uw kenmerk: PZH-2017-596208054 (DOS-2017-004401) Het college van Gedeputeerde Staten Provincie Zuid-Holland  
uw brief van: 17 mei 2017 Postbus 90602  
ons kenmerk: 17.082870 2509 LP 'S-GRAVENHAGE  
bijlagen: 1  
inlichtingen: ██████████  
doorkiesnummer: ██████████  
onderwerp: Voorontwerpbesluit tot wijziging van de Waterverordening Leiden, 7 september 2017

## **Bijlage 1**

## Wijzigingen (>5m) waterverordening Provincie Zuid-Holland

Polder: Kalkpolder (14)

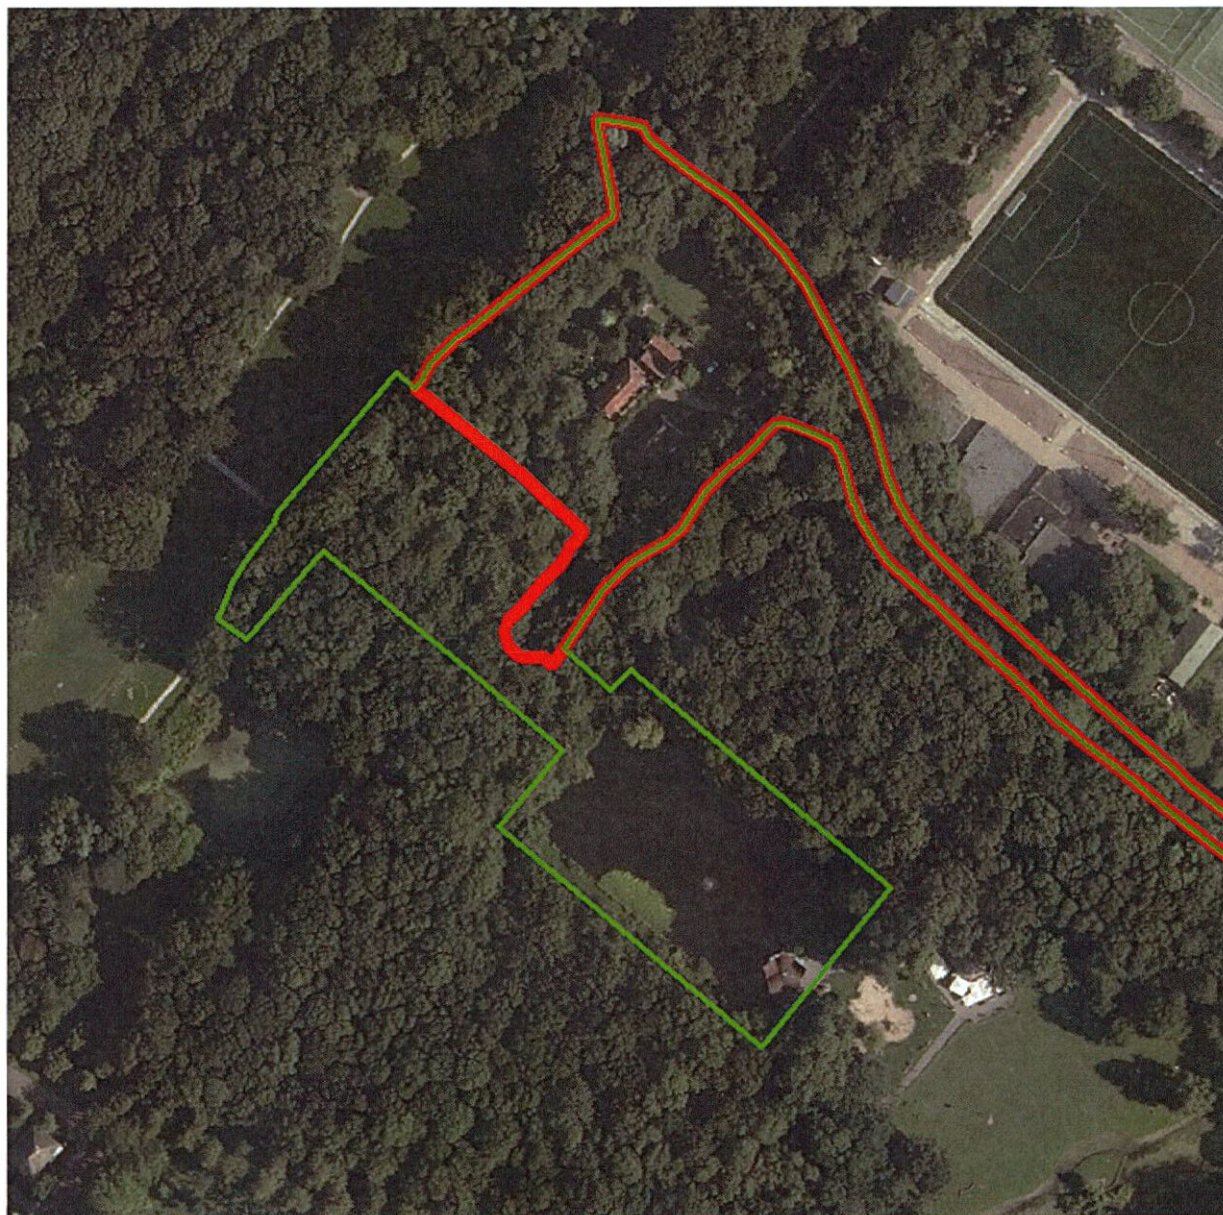
Toelichting: nieuwbouw op oud tracé kering, mede daarom kering verlegd en is deel oude polder boezemland geworden

Polder: Meer- en Duinpolder (18)

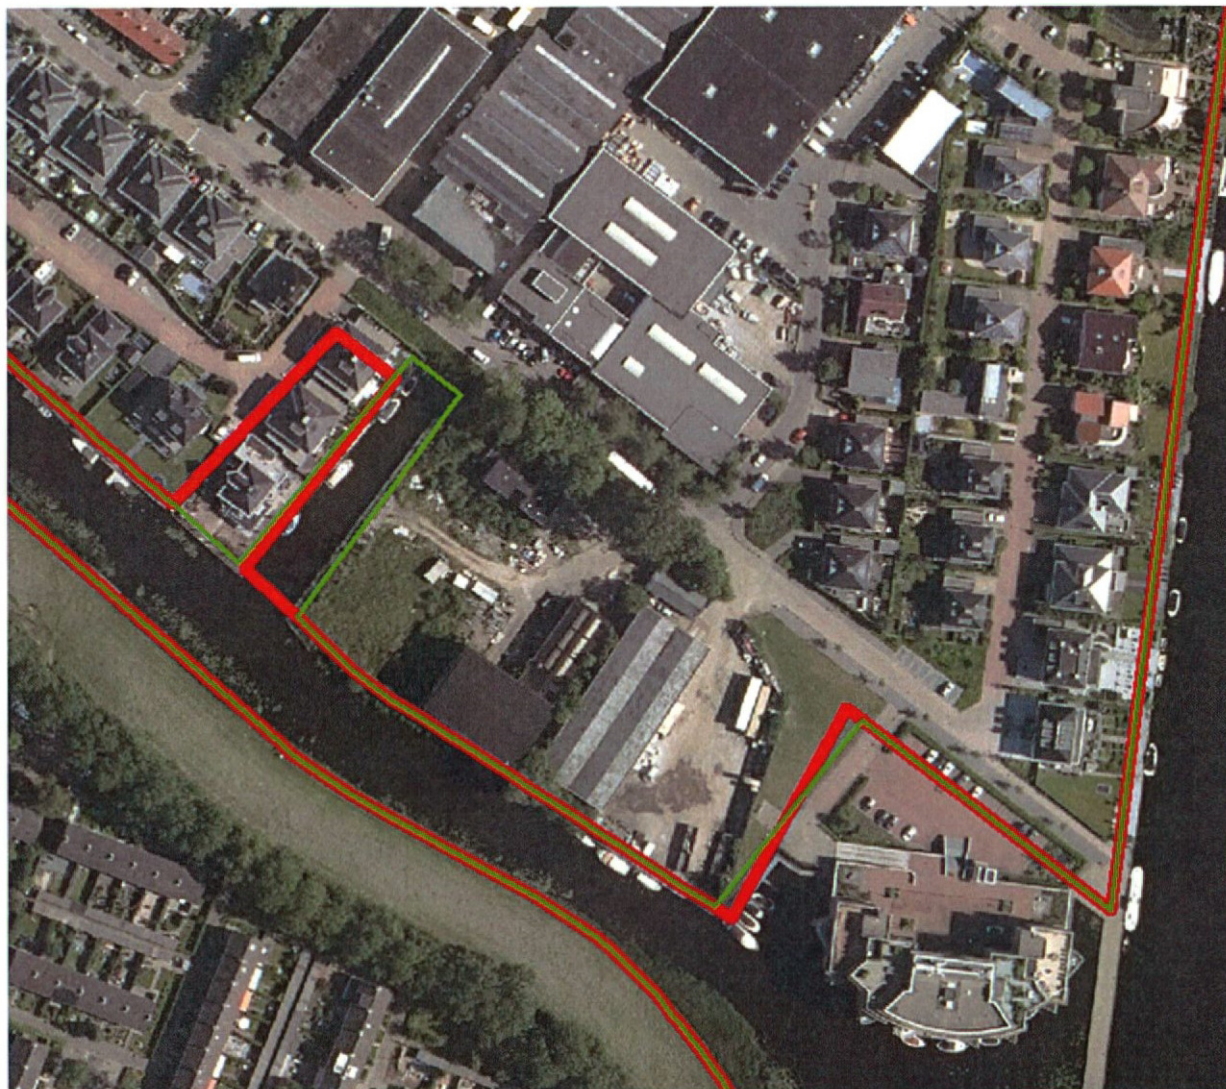
Toelichting: ligging insteekhaven veranderd

Polder: Oostvliet-, Hof- en Spekpolder (23)

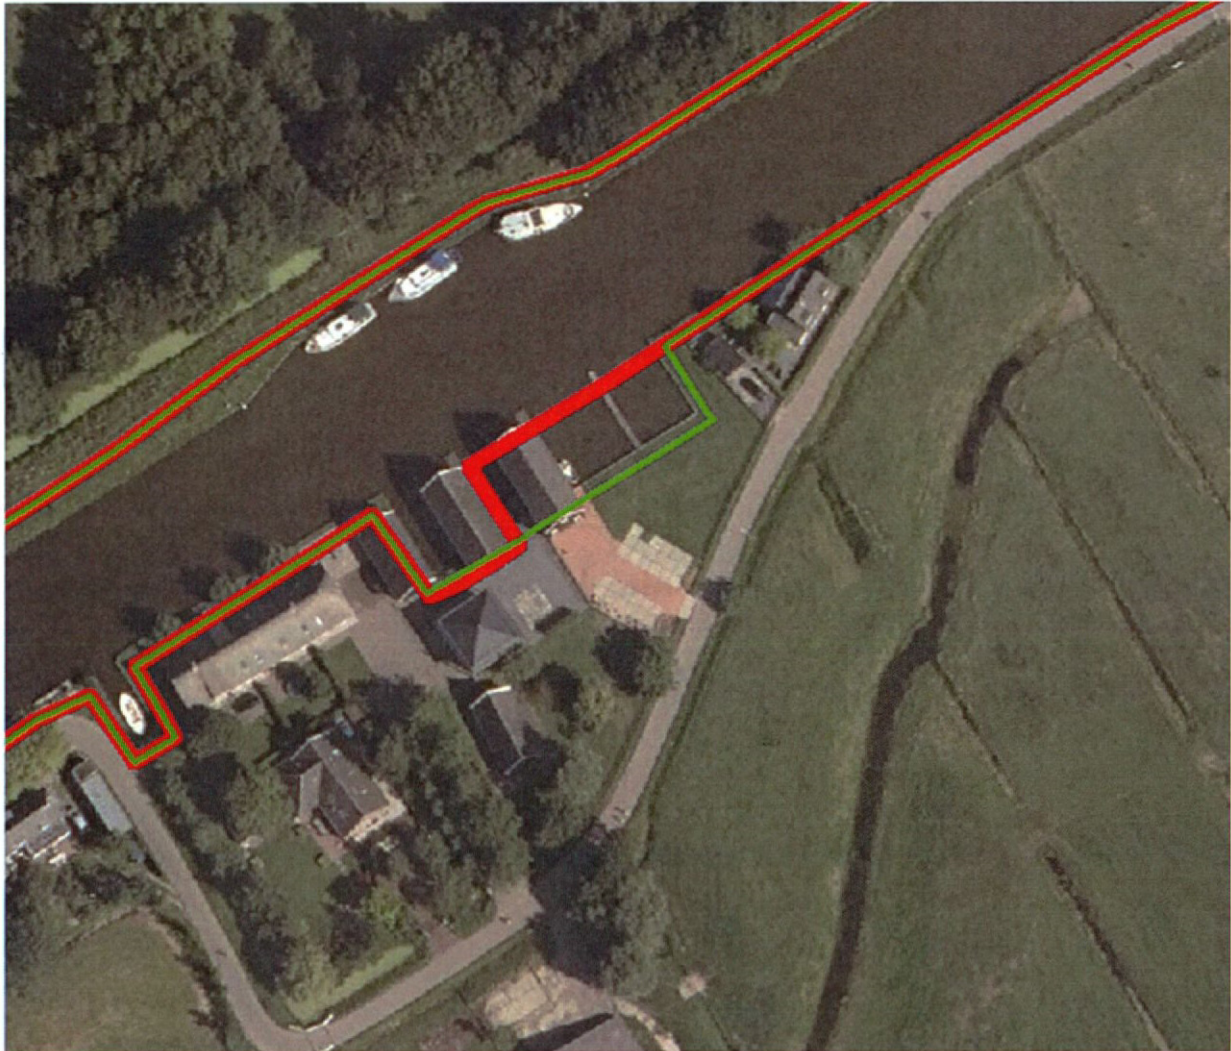
Toelichting: verlegging op basis van vergunning (V56022) aanleg insteekhavens

Polder: Polder Achthoven (26)

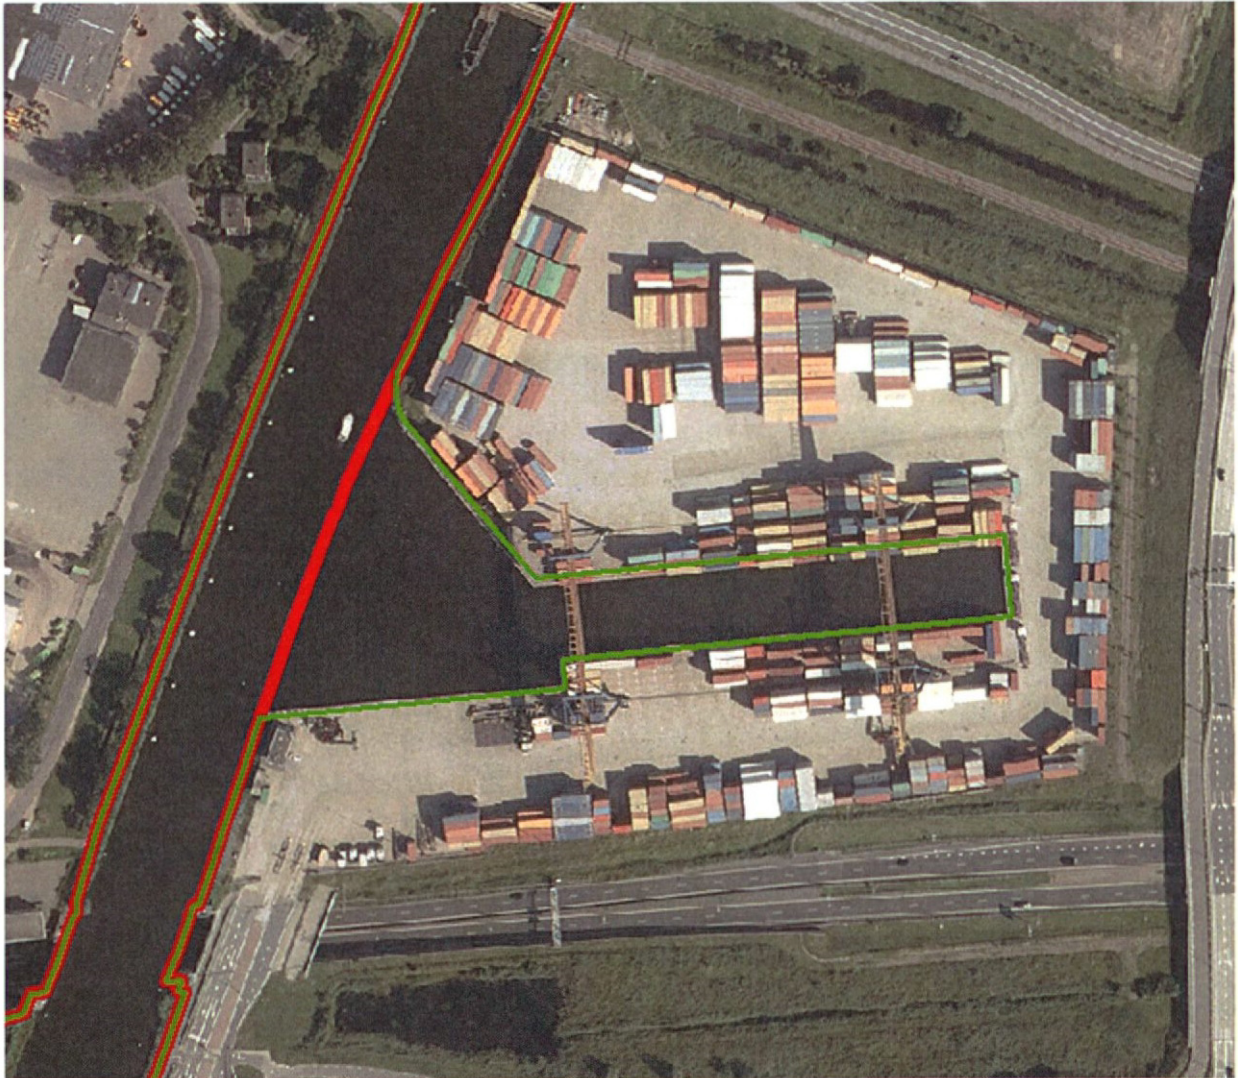
Toelichting: wegsloot bleek verbonden met boezemwater. kering eromheen gelegd

Polder: Polder Vierambacht (33)

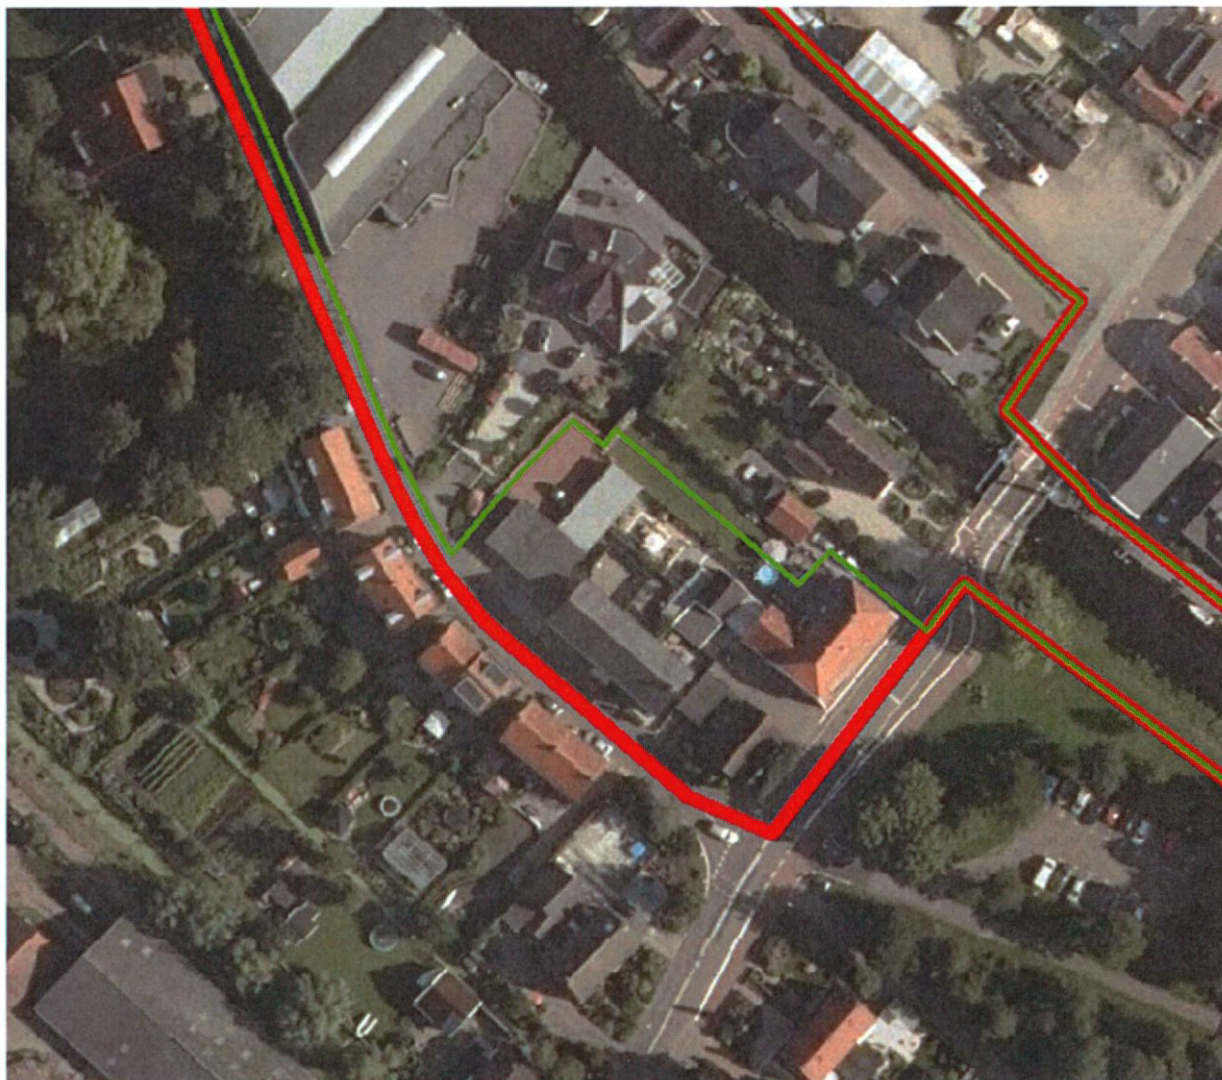
Toelichting: kering verlegd bij uitvoeren kadeverbetering. kering ter hoogte van kruispunt is niet opgehoogd, daarom aantal huizen binnen de polder gebracht vanwege lage hoogte. akkoord perceeleigenaren voor verleggen kering door tuinen

Polder: Rijsaterwoudschepolder (36)

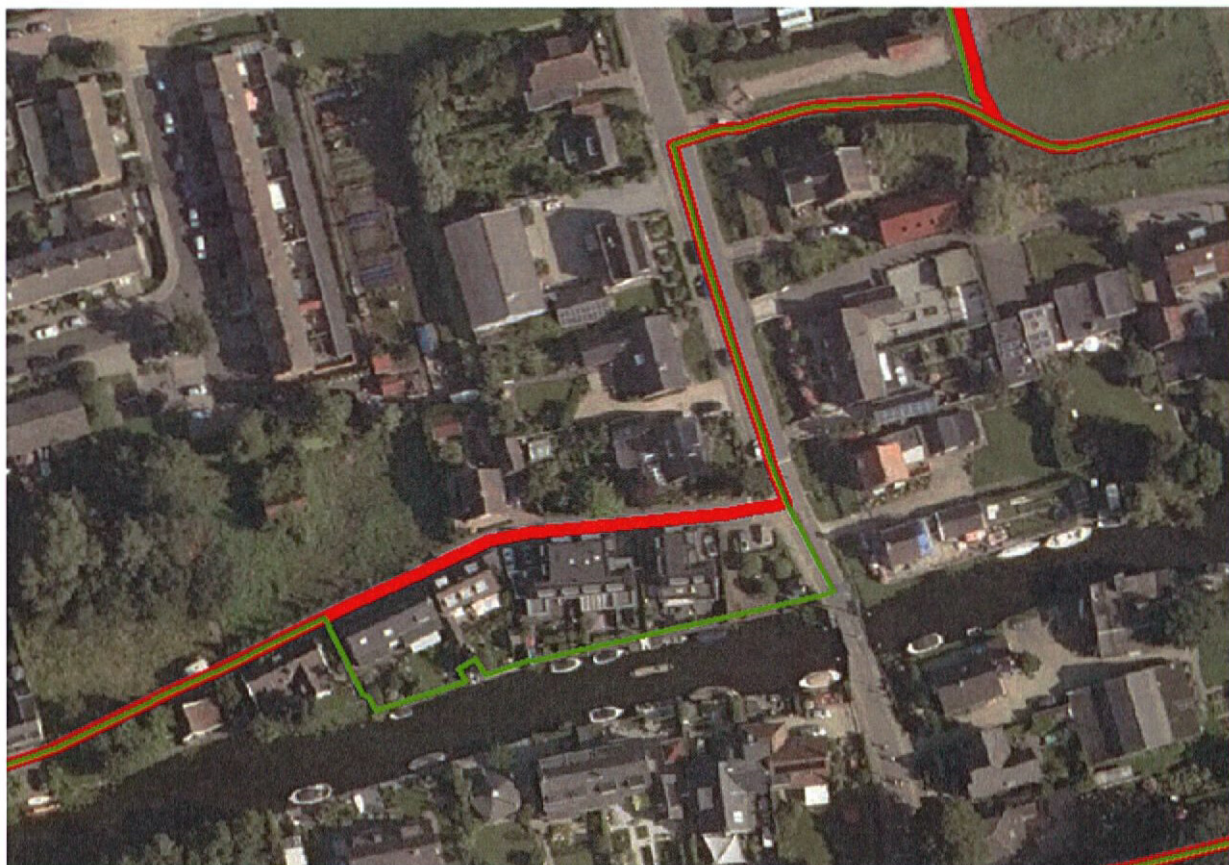
Toelichting: bij kadeverbetering kering verlegd door de tuinen voor de huizen langs ipv over de weg, waardoor verbetering ter plaatse van weg niet nodig is. rij huizen zijn van boezemland naar polder gegaan

Polder: Warmonderdam- en Alkemaderpolder (45)

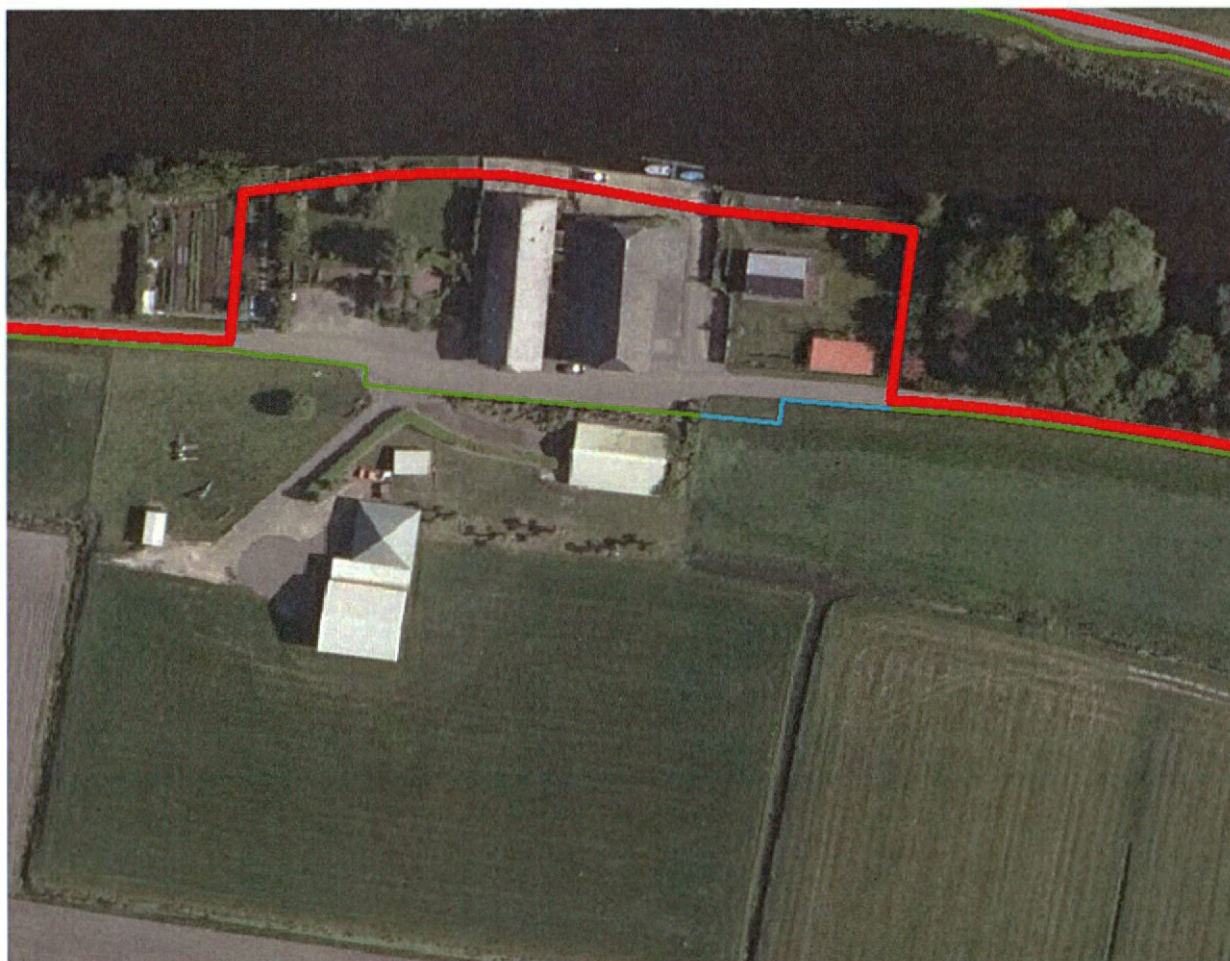
Toelichting: aanleg haven. kering rondom het nieuw gegraven boezemwater gelegd

Polder: Wassenaarschepolder (46)

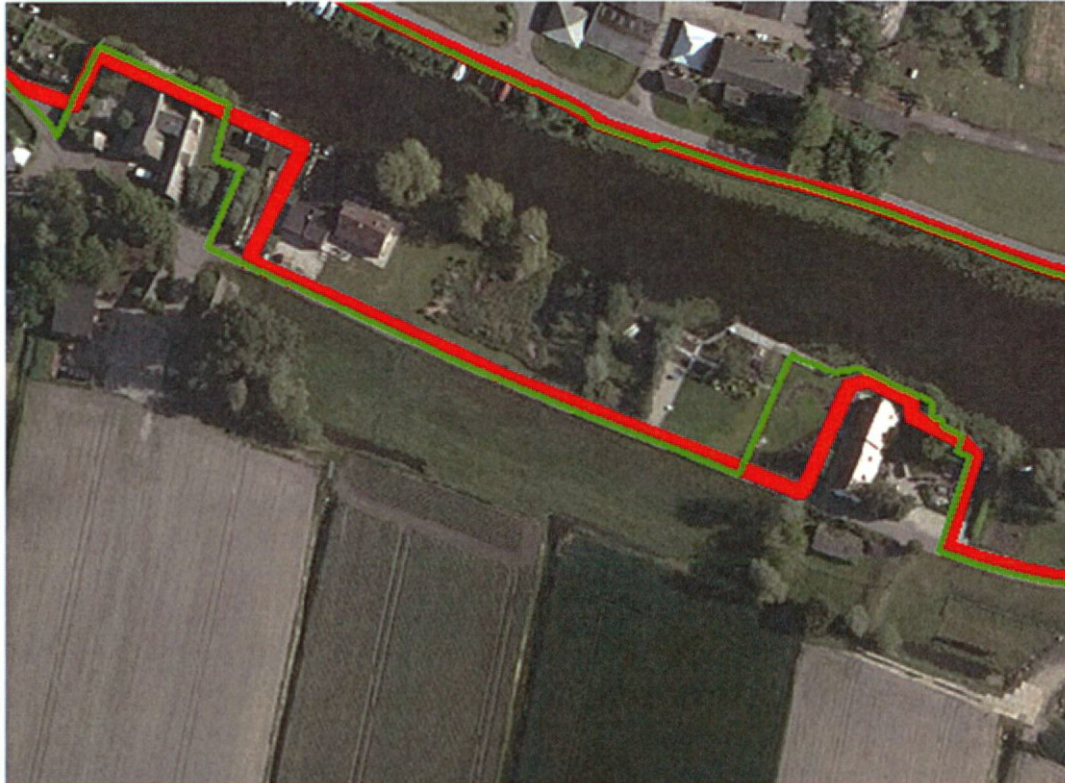
Toelichting: kering liep op een aantal plekken door/nabij bebouwing. bij kadeverbetering is de ligging gecorrigeerd naar de plaats waar daadwerkelijk is verbeterd of waar een betere kerende hoogte wordt behaald

Polder: Wassenaarschepolder (46)

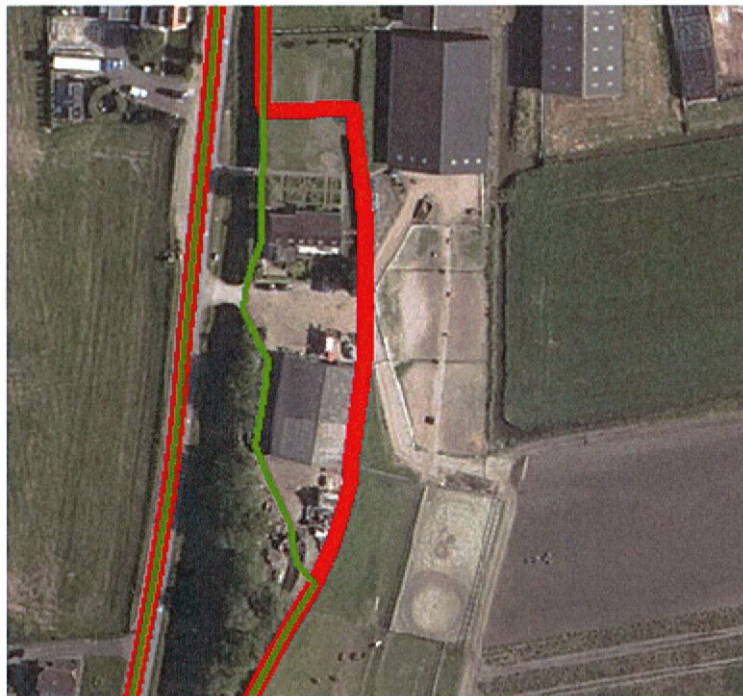
Toelichting: kering liep op een aantal plekken door/nabij bebouwing. bij kadeverbetering is de ligging gecorrigeerd naar de plaats waar daadwerkelijk is verbeterd of waar een betere kerende hoogte wordt behaald

Polder: Wassenaarschepolder (46)

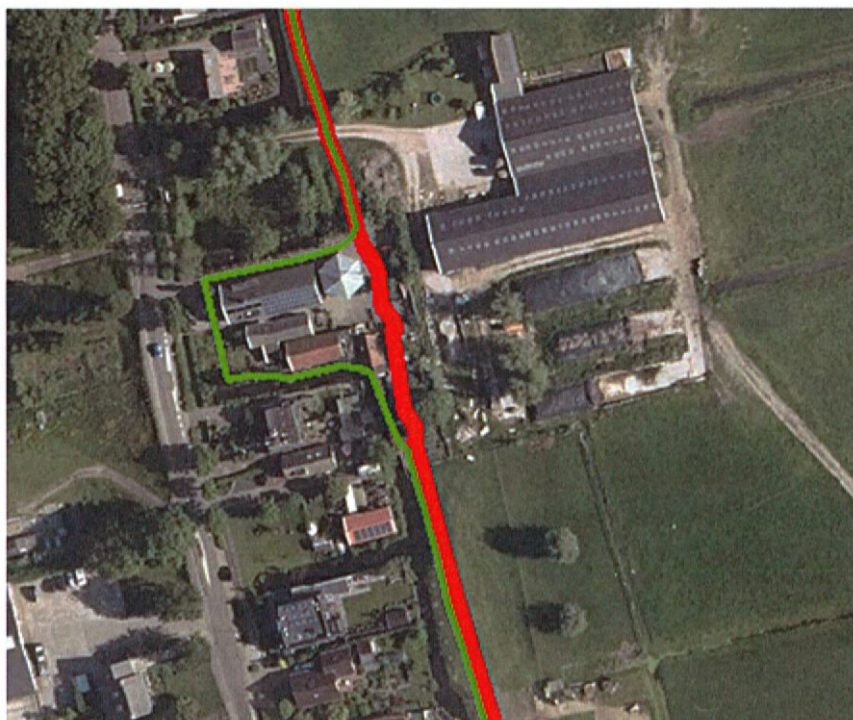
Toelichting: kering liep op een aantal plekken door/nabij bebouwing. bij kadeverbetering is de ligging gecorrigeerd naar de plaats waar daadwerkelijk is verbeterd of waar een betere kerende hoogte wordt behaald
